Gemeente Maastricht

Toelichting
deel uitmakende van het
bestemmingsplan
Randwyck Noord

Bijlage 4

Evaluatie van de reacties van
diverse vormen van het overleg

-  primaire ontsluiting
 -  secundaire ontsluiting
 -  busbaan / -route
 -  fietsroute
 -  spoorlijn
- bijlage 1 bij deel B sub 1

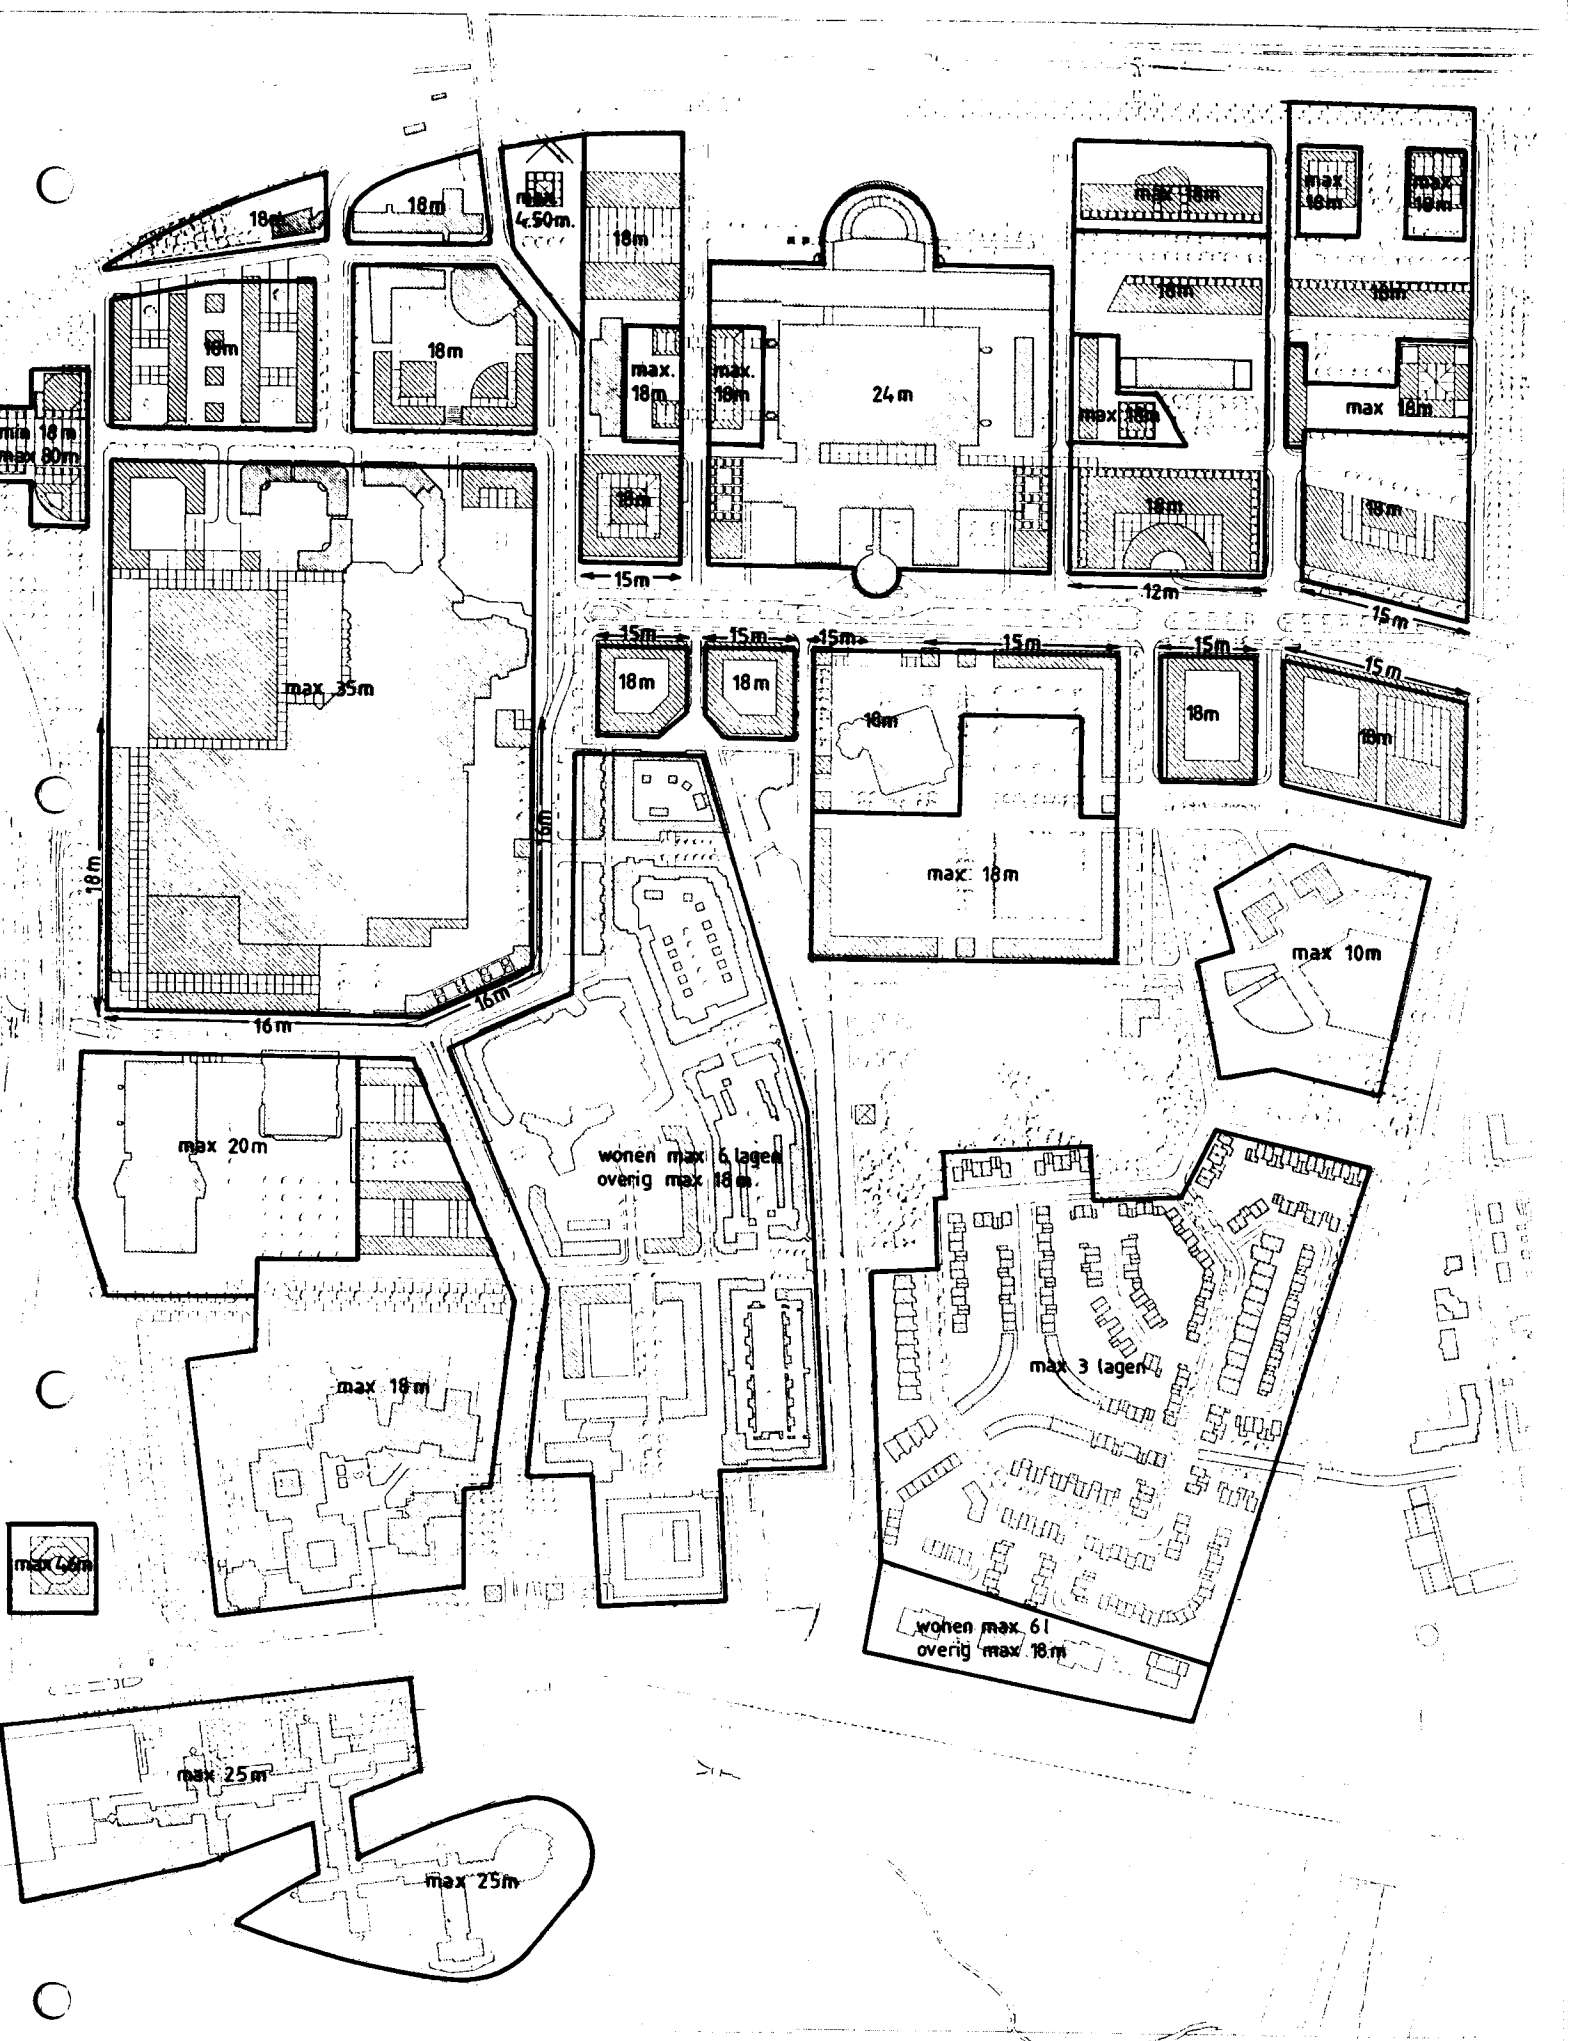
De langzaam verkeersroutes (fietsers en voetgangers) op Randwyck Noord en vanaf de wijk richting binnenstad zijn niet voldoende ontwikkeld. Met name de voetgangersverbinding vanaf het station naar de woonwijk v.v. voldoet (nog) niet. De routing van de (toekomstige) fietspaden op Randwyck, o.a. bereikbaarheid azM, en de aansluiting op fietspaden buiten het plangebied is niet optimaal.

In het Verkeerscirculatieplan voor Randwyck Noord zijn de mogelijkheden voor langzaam verkeer sterk verbeterd. Het azM wordt voor fietsers door een (half)vrijliggend fietspad beter bereikbaar. De route tussen station en woonwijken v.v. zal van goede voetpaden worden voorzien. De uitbreiding van het fiets- en voetpadennet in het overig deel van het plangebied volgt de fasering in de bebouwing.
